### DICTAMEN DE INTEGRIDAD ESTRUCTURAL

Dictamen No.:	<b>DIE018/010</b>	Fecha :	20 de Septiembre del 2017
Inmueble visitado::	"Subdelegación IMSS, Veracruz"	Actividad de la instalación conforme al SCIAN :	9312 Administración Pública Federal.
<b>UBICACIÓN DEL INMUEBLE</b>			
Calle y número :	Av. 20 de Noviembre #2079	Colonia/población :	Zaragoza, Veracruz.
CP:	91910	Municipio/Delegación:	Veracruz
Estado:	Veracruz	Teléfono :	-----
Observaciones:	<b>Integridad Estructural comprometida; Con falla en nodos estructurales, por lo que no se recomienda el uso del inmueble. Se recomienda desalojar de forma ordenada con máximo 10 personas a la vez, en cada nivel.</b>

## H. VERACRUZ, VER A 20 DE SEPTIEMBRE DEL AÑO 2017 OPINION TECNICA DE RIESGO EN MATERIA DE PROTECCIÓN CIVIL

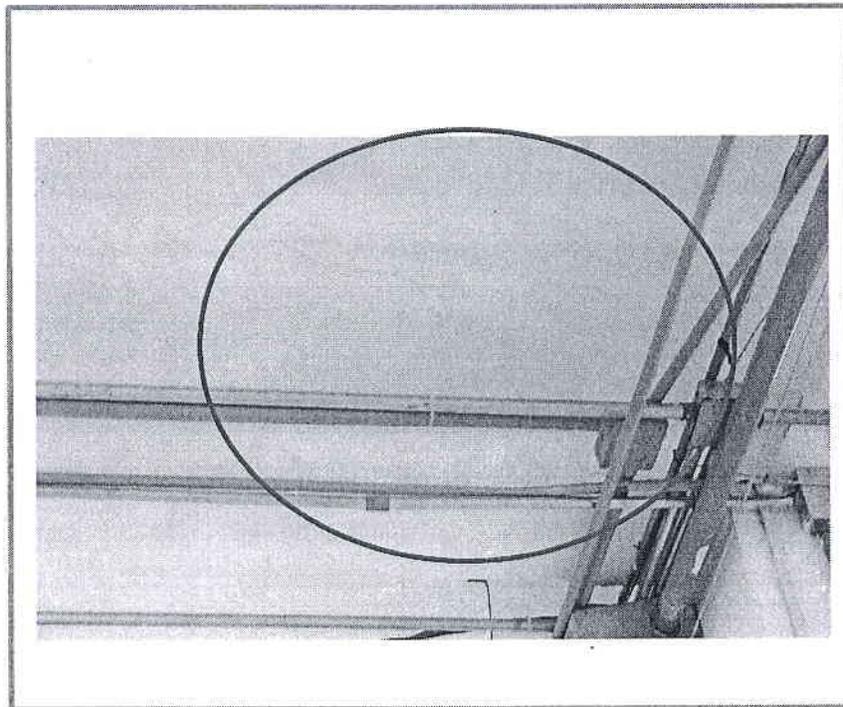
Agrietamiento Diagonal en trabe, 1 er. sismo

Agrietamiento diagonal en trabe, 2do. Sismo.

### REPORTE FOTOGRAFICO INTERIOR

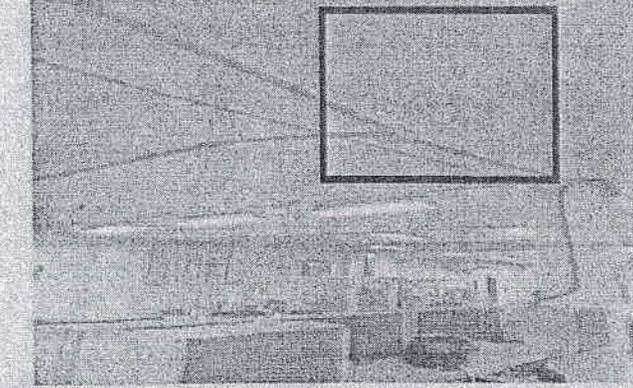
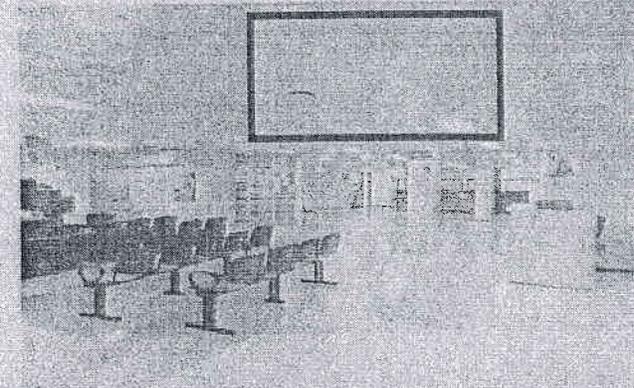
Como se puede observar en el recorrido interno a las instalaciones de la sub delegación imss Veracruz, las afectaciones de cuarteaduras son mínimas de forma simétrica, en las columnas de soporte de ambos lados, en las zonas cobranza, oficina ejecutora, oficina de registro, auditoria, oficina de emisión de pago oportuno. En afiliación y vigencia no se observó alguna afectación ya que cuentan con falso plafón, e impide la visualización.
